**AVIS RELATIF À LA PROTECTION
CONTRE LES EVENTUELS EFFETS NOCIFS ET NUISANCES
PROVOQUÉS PAR LES RAYONNEMENTS NON IONISANTS
GÉNÉRÉS PAR DES ANTENNES ÉMETTRICES STATIONNAIRES**

Commune : SOMBREFFE - Exploitant : ORANGE

Référence exploitant : 083N1_3/ 30032N1_1/ 40032N1_1/ 50032N1_1

Rapport n° 2312 / 2025

Figure 1 : Vue en plan des lieux de séjour et des points de contrôle

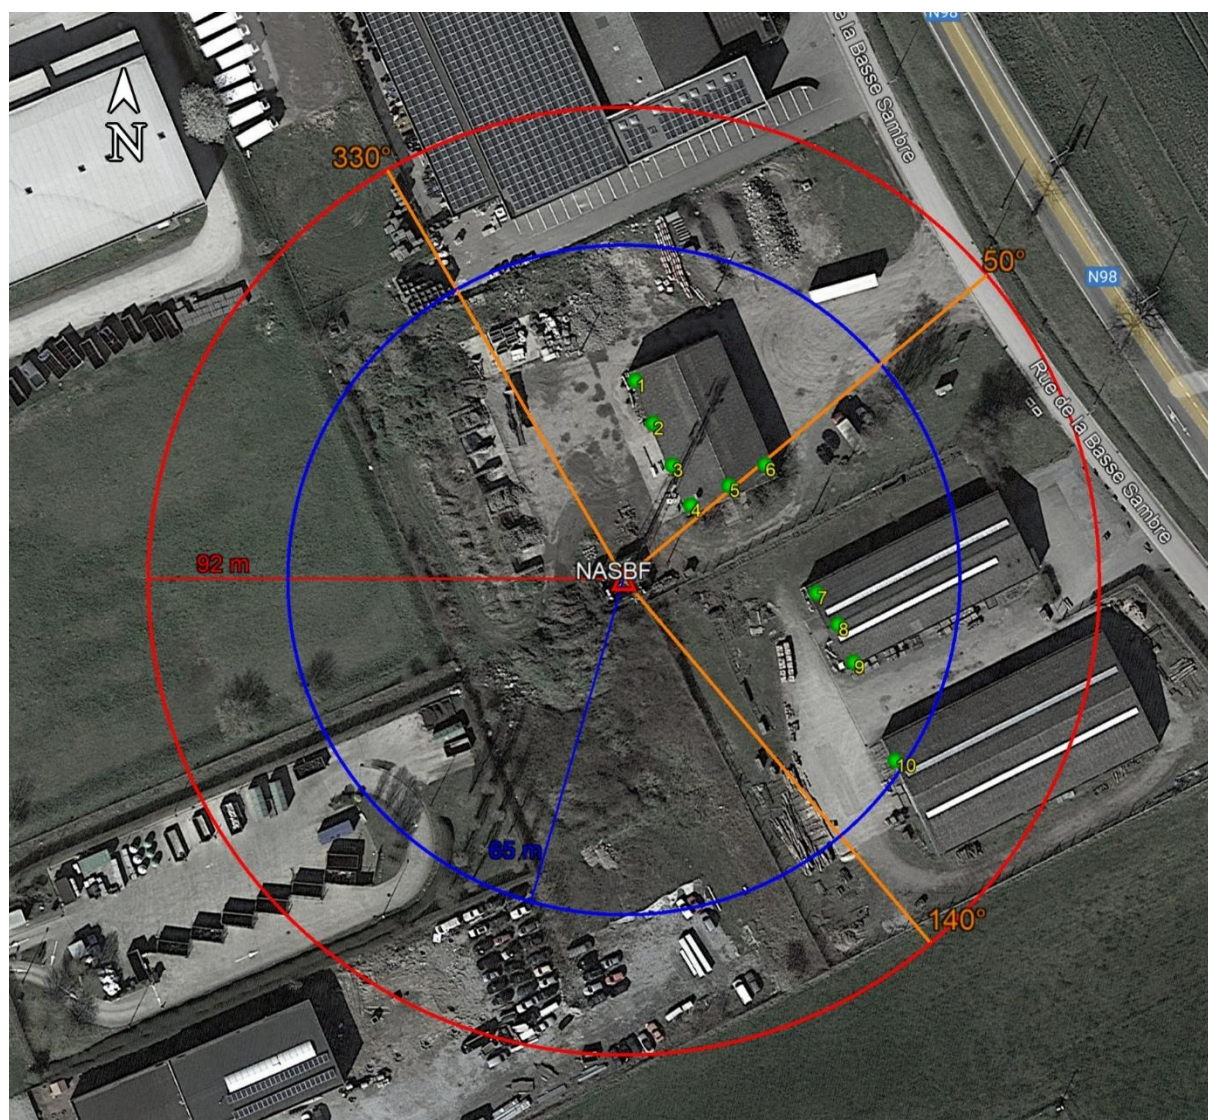
- le numéro du point de contrôle repris sur un des plans de la figure 1;
- le numéro du LS dans lequel se trouve le point de contrôle de la 1^{ère} colonne ;
- l'atténuation d'obstacle prise en compte pour le calcul de l'indice d'exposition dans le LS ;
- le résultat du calcul de l'indice d'exposition.

N° point de contrôle	LS	Atténuation (dB)	Indice d'exposition relatif à la limite par installation IE_i
9	LS7	3,0	0,021
5	LS1	3,0	0,021
6	LS1	3,0	0,021
1	LS1	3,0	0,021
8	LS7	3,0	0,019
10	LS10	3,0	0,016
3	LS1	3,0	0,016
4	LS1	3,0	0,015
7	LS7	3,0	0,015
2	LS1	3,0	0,012

En ce qui concerne les antennes de l'installation mentionnées dans le tableau 1, la distance maximale à laquelle la limite pourrait être atteinte, à l'extérieur, est égale à 89,3 m. S'il n'y a pas de LS à une distance inférieure, les antennes respectent forcément la limite d'immission.

Dans le cas des LS situés à l'intérieur des bâtiments, une atténuation d'obstacle est prise en compte et il en résulte que la distance maximale à laquelle la limite pourrait être atteinte se réduit à 63,7 m.

Figure 2 : Vue en plan des installations d'antennes dans un rayon de 300 mètres autour de l'installation faisant l'objet de la demande d'avis

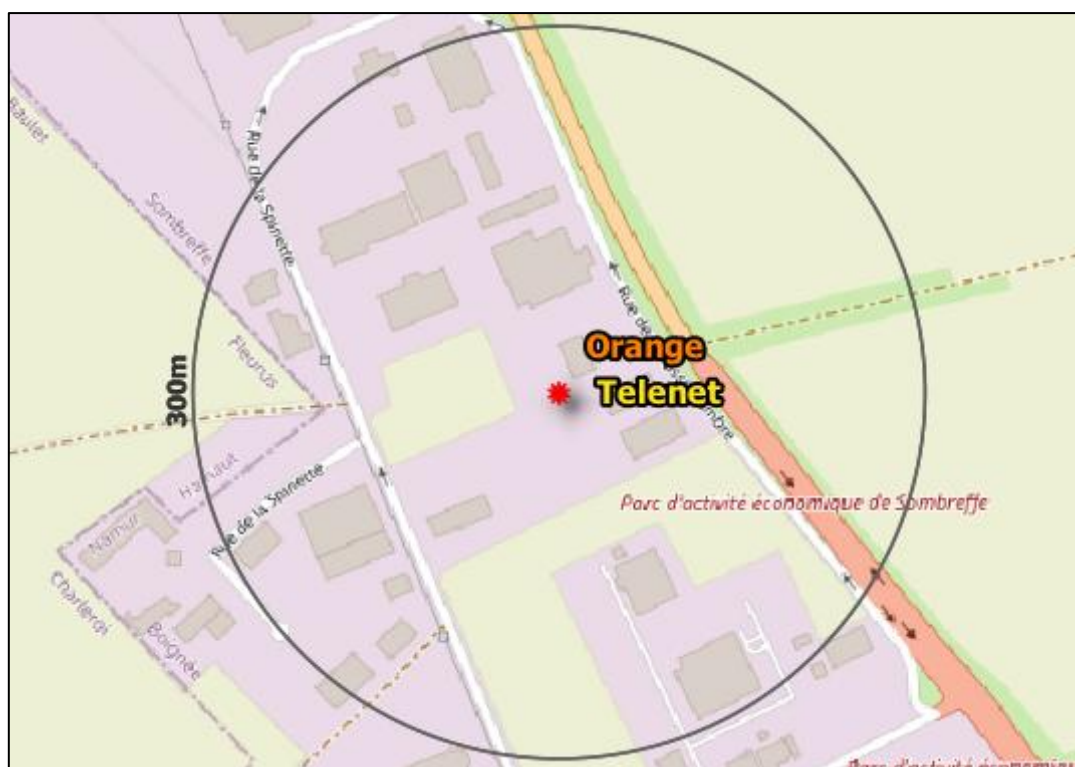
Le plan en projection verticale de la figure 2 indique la localisation des installations d'antennes émettrices stationnaires visées par le décret et situées dans un rayon de 300 mètres autour de l'installation référencée dans le paragraphe 2 et localisée au centre du cercle. Les données de localisation de ces antennes et les avis correspondant sont accessibles via le cadastre en ligne des antennes émettrices stationnaires⁸. Les installations prises en compte dans l'évaluation du respect de la limite cumulative sont les installations d'antennes émettrices déclarées en service par l'exploitant à la date du présent avis, à l'exception de l'installation référencée dans le paragraphe 2 et éventuellement d'autres installations ayant fait l'objet d'une demande d'avis à la même date et qui sont situées à l'intérieur de la zone de 300 mètres de rayon.

- a) il y a au plus 4 installations d'antennes émettrices stationnaires présentes dans la zone d'évaluation de 300 mètres de rayon représentée dans la figure 2, y inclus l'installation référencée dans le paragraphe 2 : la limite cumulative définie à l'article 4, §2 du décret est nécessairement respectée dans les lieux de séjour à l'intérieur de la zone d'évaluation de 300 mètres de rayon ;

- b) il y a exactement 5 installations d'antennes émettrices stationnaires présentes dans la zone d'évaluation de 300 mètres de rayon représentée dans la figure 2, y inclus l'installation référencée dans le paragraphe 2 et il existe, pour 3 ou 4 de ces installations, un avis attestant le respect de la limite abrogée de 3 V/m : la limite cumulative définie à l'article 4, §2 du décret est nécessairement respectée dans les lieux de séjour à l'intérieur de la zone d'évaluation de 300 mètres de rayon ;

- c) dans tous les autres cas, il a été vérifié que la limite cumulative définie à l'article 4, §2 du décret n'est pas dépassée dans les lieux de séjour sur base du nombre d'installations localisées dans la zone d'évaluation de 300 mètres de rayon représentée dans la figure 2, de leur localisation ainsi que des données inscrites dans la figure 1 et au paragraphe 4 du présent avis et dans les avis attestant le respect de la limite par installation ou de la limite abrogée de 3 V/m relatifs aux autres installations reprises dans la figure 2.

Compte tenu des considérations ci-dessus, il apparaît que l'intensité du rayonnement électromagnétique généré, dans les lieux de séjour situés dans un rayon de 300 mètres autour de l'installation référencée dans le paragraphe 2, par l'ensemble des antennes émettrices stationnaires de l'ensemble des exploitants du même site d'antennes émettrices stationnaires respecte la limite fixée à l'article 4, § 2 du décret.
